和歌山県太陽光発電事業調査審議会の意見に対する見解書

2019年9月

和歌山太陽光合同会社

図表 2-1 斜面安定検討位置図

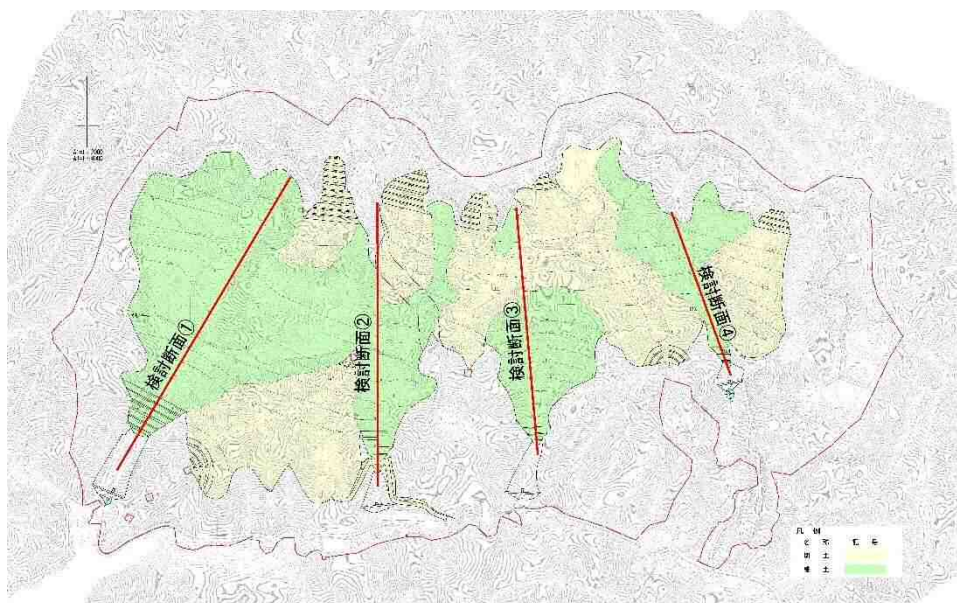
- ◇前回の審議会意見で示したとおり、宅地造成等で法面に構造物を設置することは通常ない。また、法の技術基準も構造物を設置した斜面の安定に対応していない。
- 荷重の掛かり方など、平地と斜面では条件が大きく異なり、また、今回の事例のような長大斜面の場合、表層部も円弧滑りが発生しやすいことから、どのように法面の安定を確認したのか表層部の滑りも含む、安定計算（円弧滑り）の内容を示していただきたい。
- 上記の安定計算に関しては、太陽光パネルを設置しない状態での斜面の計算結果と太陽光パネルを設置した場合の計算結果を資料として添えて示していただきたい。

本事業計画において、図表 2-1 に示すとおり、事業地の計画盛土部 4 箇所にてパネル有無の両条件で斜面安定計算（円弧滑り法）を行いました。

図表 2-2 に示すとおり、固定荷重（パネル自重）、風荷重、積雪荷重及び地震荷重を組合せ検討した結果、パネルによる斜面に作用する最大荷重は 0.913kN/m^2 となり、パネル有の斜面安定計算の際の上載荷重は 1.0kN/m^2 としました。

図表 2-4 追加ボーリング調査位置検討案

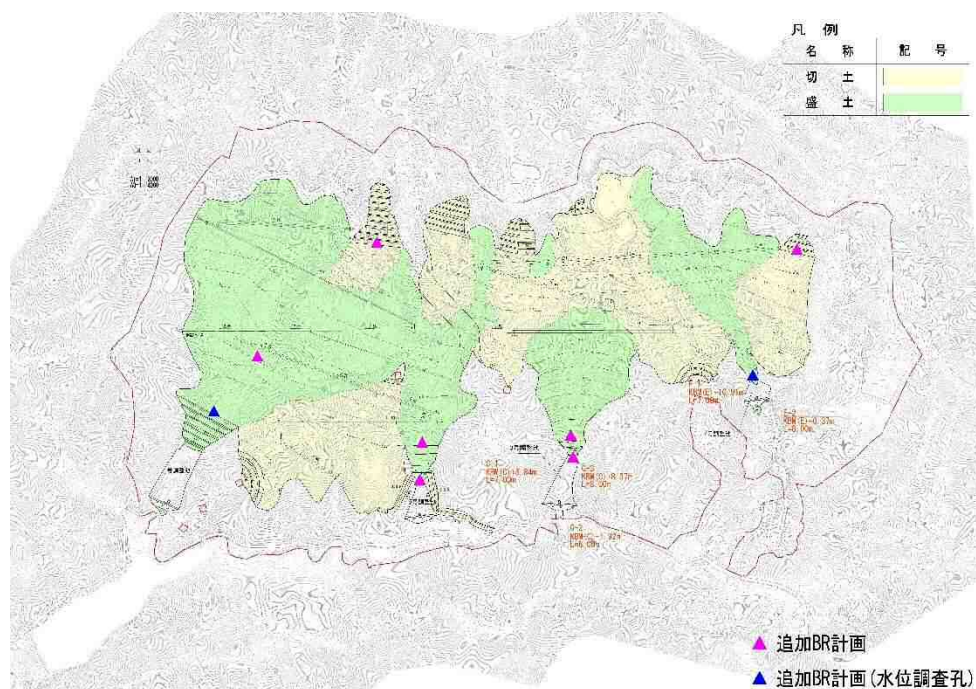
- ◇全体的に斜面となっているが、前述のとおり法の技術基準は、斜面にパネルを設置することを想定していないので、地質や地下地盤の調査は事業場全体を把握できるようにし、斜面安定性の担保を取るべきである。
- ◇また、盛土部の安定検討もさることながら、盛土の下の在来地盤も含めた安定性の確認が必要。その為、盛土する部分の地盤構造に関する調査が必要。その上で、盛土部も含めた全体の安定性の検討を行うべきである。
- ◇紀の川市西脇地区で起こった施工中の道路崩壊（H29）は、工事前調査では「湧水ない」となっていたが、地元の人々は「湧水がある」と言っていた（和歌山県の調査報告書参照）。多量の降雨後は平時に見られない地下水が見られることもあるので、降雨後の水の流れの確認（新たな流れが確認された場合、暗渠位置の再検討を含む。）を行うべきである。
- 現状では、事業場全体については踏査（計画地内の道路沿いのみ）により調査しているとのことだが、それでは安全な造成計画であると判断できないので、事業場全体についてボーリング調査等の詳細な地質調査を実施し、その結果に基づき造成計画を検討し、その結果を資料として添えて示していただきたい。

前回にも述べたとおり、本事業地全体の安全性の確認について、調整池の構造物を設置する場所のボーリング調査や事業地全体地表踏査の他、現場試料採取、室内土質試験等を行った上、造成計画をしております。現時点、和歌山市宅地造成に関する工事の許可申請にあたる担当者技術審査及び和歌山県林地開発許可申請にあたる担当者技術審査がすでに完了しており、法令上に定められている技術基準をクリアしていると考えております。

但し、地元住民の本事業計画に対する不安の意見を踏まえ、事業者として、より地元住民の安心を図るため、図表 2-4 に示すとおり、追加ボーリング調査案を数箇所検討しております。なお、追加調査箇所の妥当性を行政と協議し、切盛造成工事までに追加調査を実施します。

図表 3-14 植物確認位置図

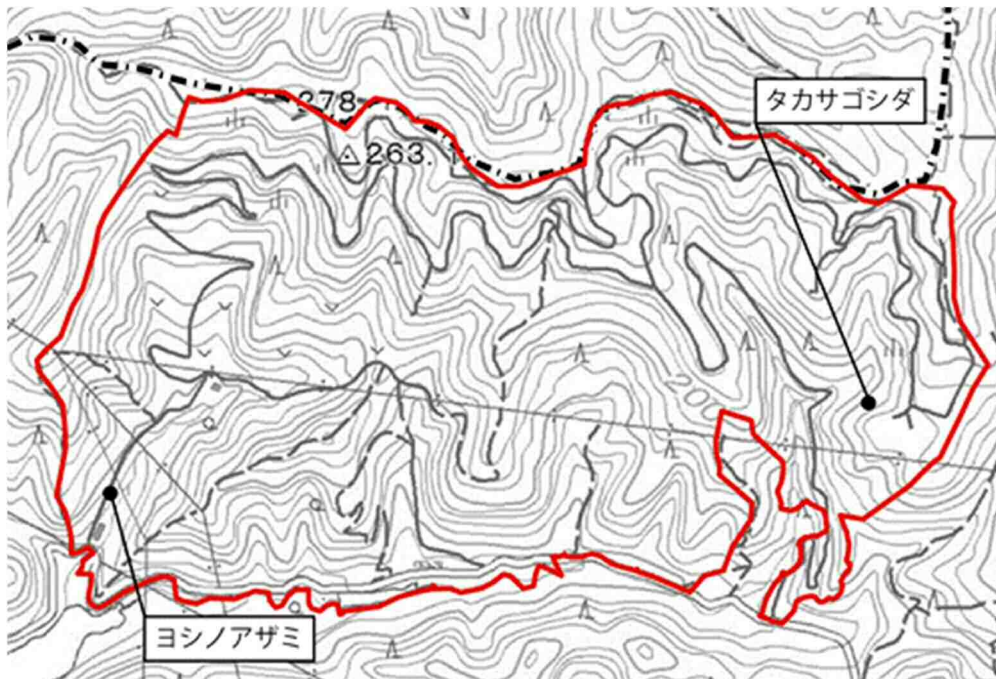
- 前回、「イヌタマシダ」、「タカサゴシダ」、「スズカアザミ」の存在に関して、審議会から意見を出したところ、貴社から提出された資料は動物の確認方法のみであった。改めて存在の確認方法、対象種の標本（写真等）、加えて生育場所を示した資料を示していただきたい。
- 上記のものが生育していた場合、それは和歌山県で初見の希少種となる。環境省レッドリストで準絶滅危惧種となっているものも含まれており、全国的に見ても貴重種が含まれている。保全対策の必要性が想定されるので、対応方法等の見解を示していただきたい。
- 前回の貴社の見解では、「10年以上のベテランを配置」ということが信頼性の根拠として示されているが、このことは今回の調査の誤りの有無に直接の関係はない。データの一部に誤りが確認されれば、信頼性確保のため、調査書全体の再確認を行い、その結果について示していただきたい。

「タカサゴシダ」、「スズカアザミ」を対象に、現地で再確認を行いました。確認は令和元年9月21日(土)に実施しました。

【確認場所】 経度 34.276436 緯度 135.183858
計画地東側中央部付近（図表 3-14）

【確認場所】 経度 34.275336 緯度 135.172983

東谷池北東へ流れる沢沿いに確認 (図表 3-14)

総苞外片の数が 8 列であり (スズカ、アズマヤマは 11 列)、よく生育した個体は頭花が點頭しており、スズカアザミではなくヨシノアザミであると考えられます。

「タカサゴシダ」は原生林や高湿度のスギ林に見られることが多い。計画地ではコナラ・ヤブツバキが生える林床で確認された。湿度低下で容易に消失するため、保護対策として、常緑樹を混在させ、湿度を保持するような林床環境の維持が必要である。整備予定のビオトープもしくは残地森林へ移植する。

図表 3-16 ビオトープ環境の創出について

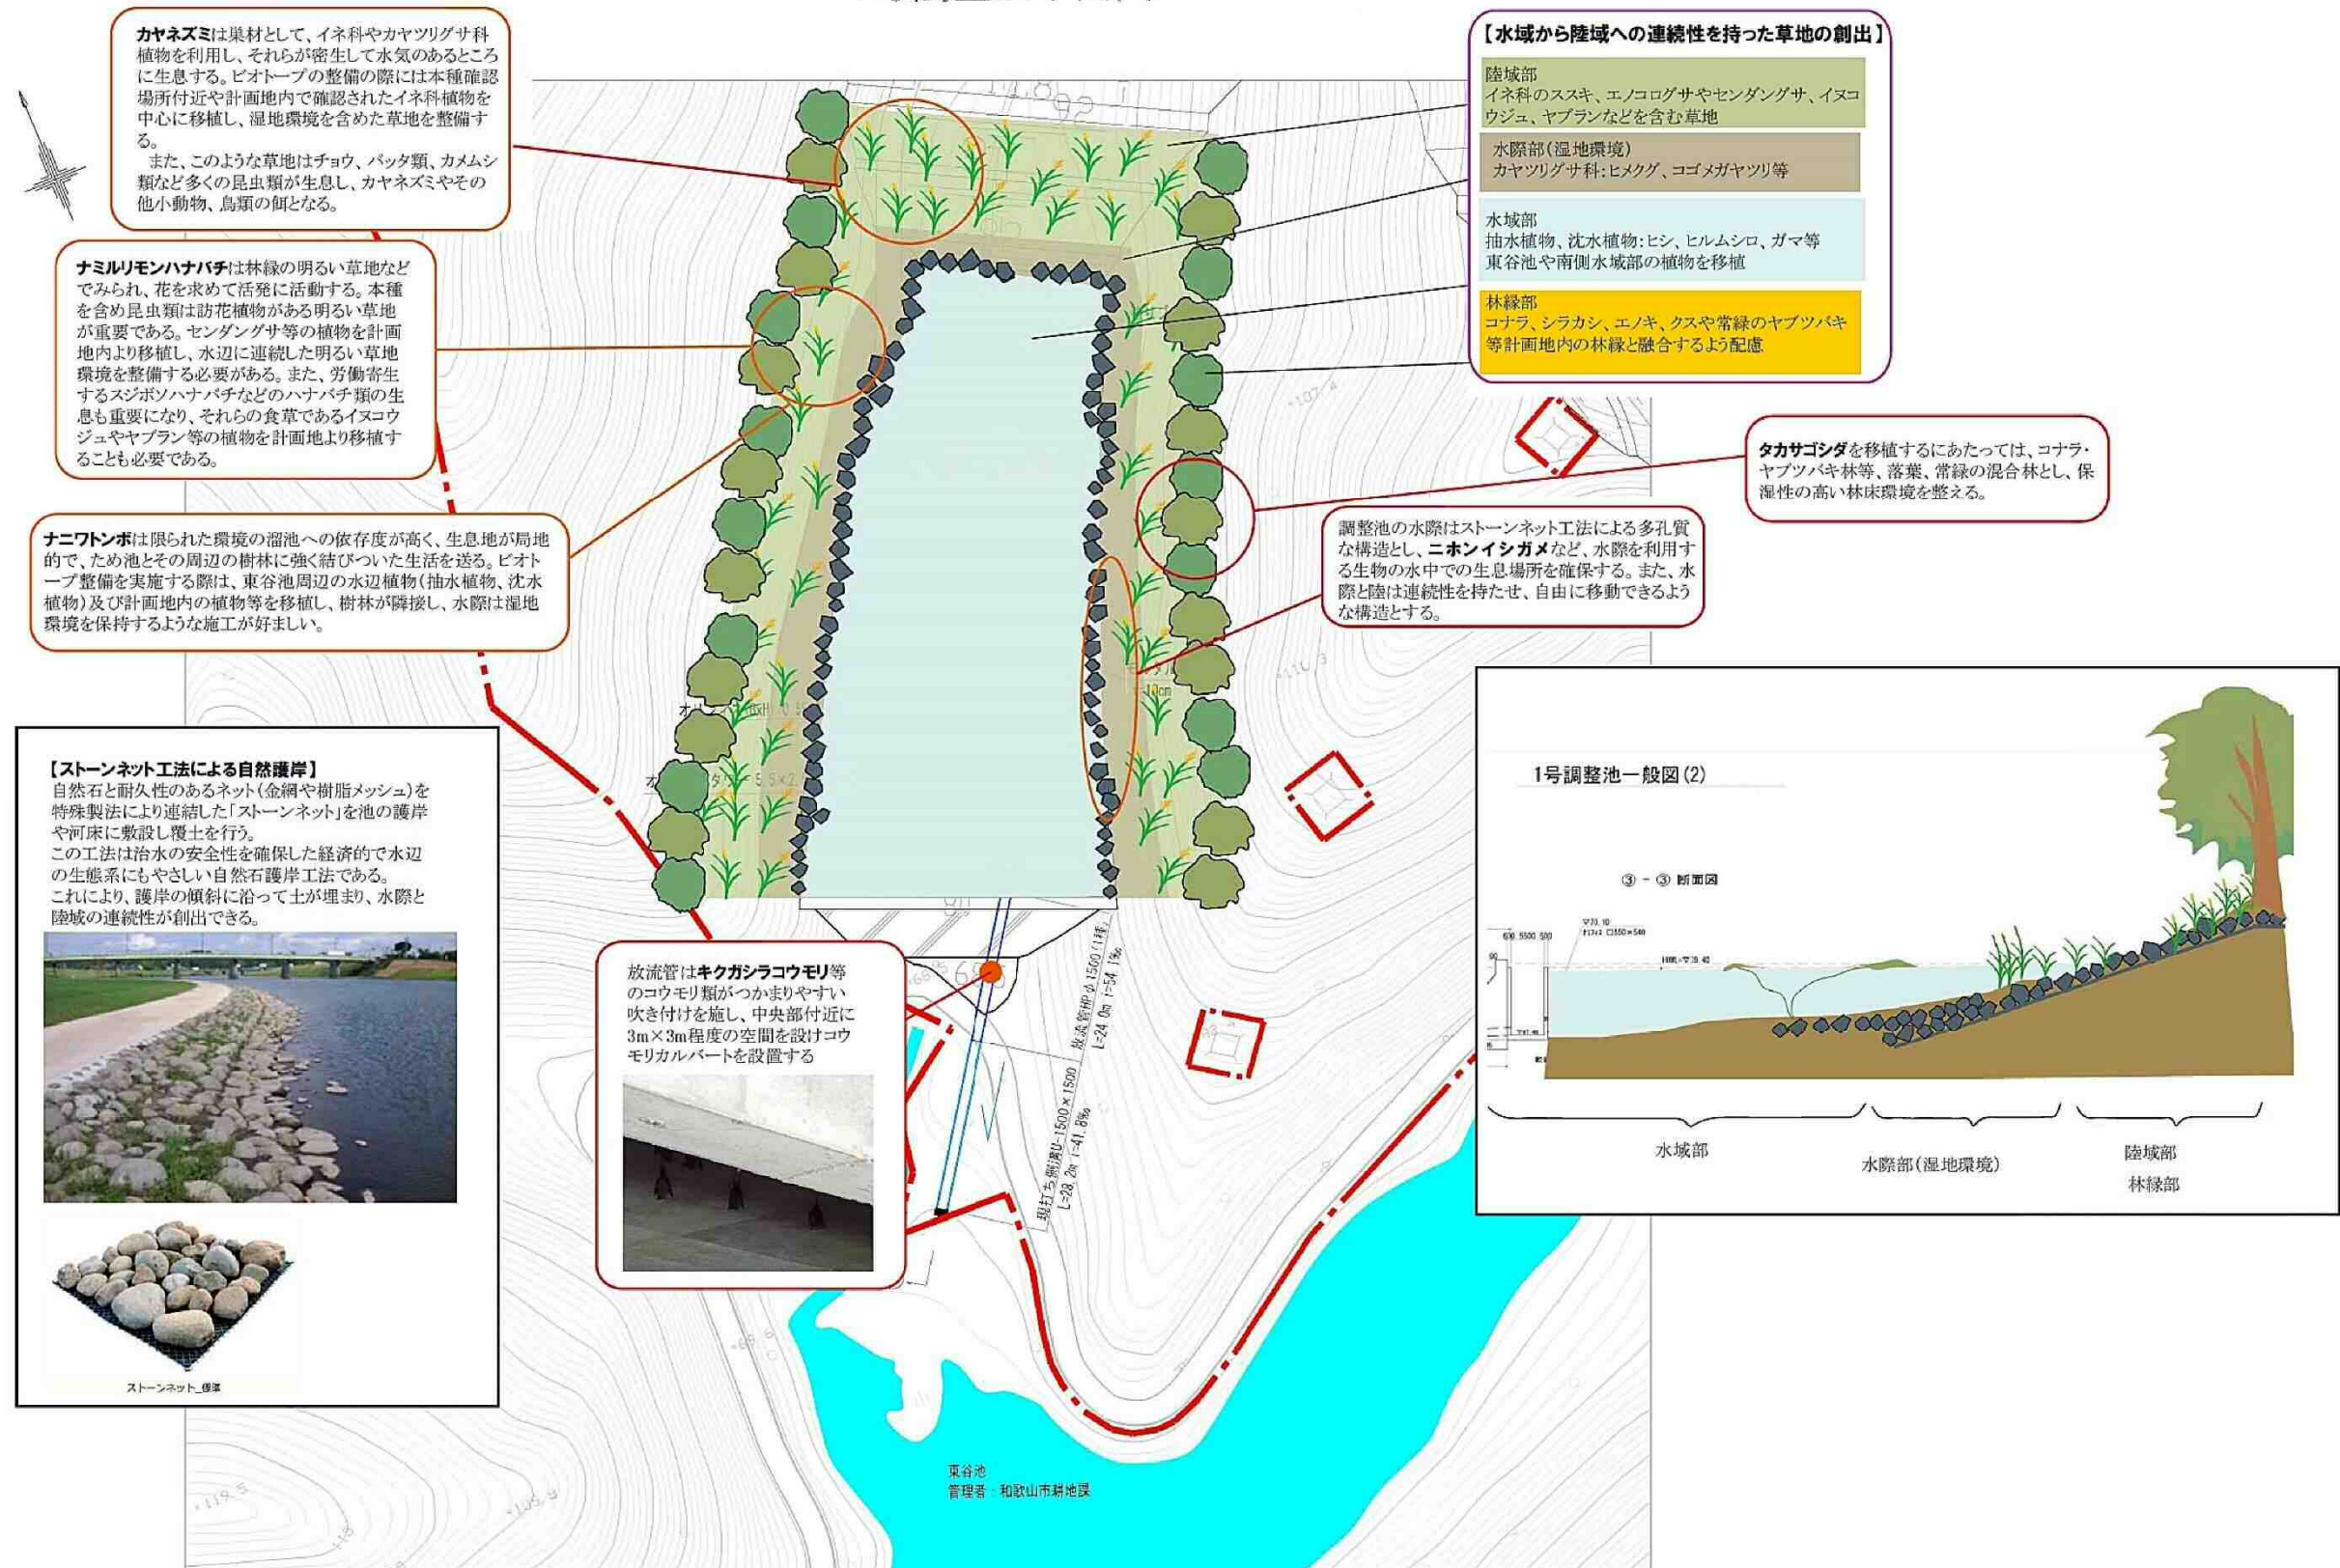
- ◇ ビオトープの運営には多くのマンパワーが必要であり、簡単に実施できるものではない。
- ◇ 環境教育のツールとしての利用を検討することだが、すでに環境教育のツールが社会的に供給過剰となっている状態で、新規参入は非常に困難と考えられ、実現性は疑問である。
- ◇ 現時点で具体的な組織や体制を決めていないとの見解だが、環境保全対策としてビオトープの設置を地域住民に説明してきたのであれば、現段階で場所、内容、運営方法について明らかにし、地元との合意形成プロセスについて明確にしておくべきである。
- 改めて、ビオトープの具体的な場所、内容、運営方法を検討した上で、その結果について資料を添えて示していただきたい。

調整池にて多自然型工法を用いたビオトープ調整池として整備することを計画しています。計画案の詳細については、図表 3-16 を参照ください。池周辺護岸はストーンネット工法を用いた自然石積み護岸を提案し、水際から連続した陸域を創出します。この工法は治水の安全性を確保した経済的で水辺の生態系にもやさしい自然石護岸工法です。ただし、計画案は調整池の水位が高い状態でのイメージ図であり、今後、調整池の水位の状況に基づいて計画案をより具体化していきます。

施工後 2 年間は半年毎のメンテナンスと生物調査を実施し、必要に応じて改善することとします。その後は 2 年に 1 回のペースでメンテナンス・見直しを予定します。
